東芝マイクロコントローラ TLCS-900 ファミリー  
 TLCS-900/H シリーズ

TMP95C061BFG

## パッケージ名称およびパッケージ外形寸法のTD誤記について

QFP100-P-1414-0.50

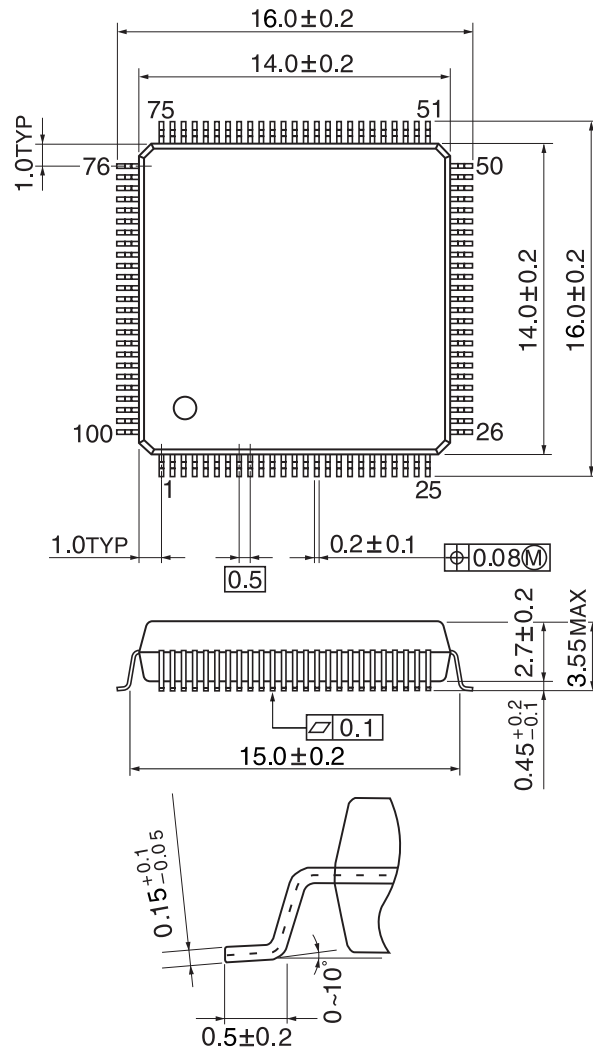
TMP95C061BFG のパッケージ名称が **QFP100-P-1414-0.50F** と記載されていますが、正しくは **QFP100-P-1414-0.50** です。

TMP95C061BFG の正しいパッケージ名称における寸法および交差は以下のとおりです。
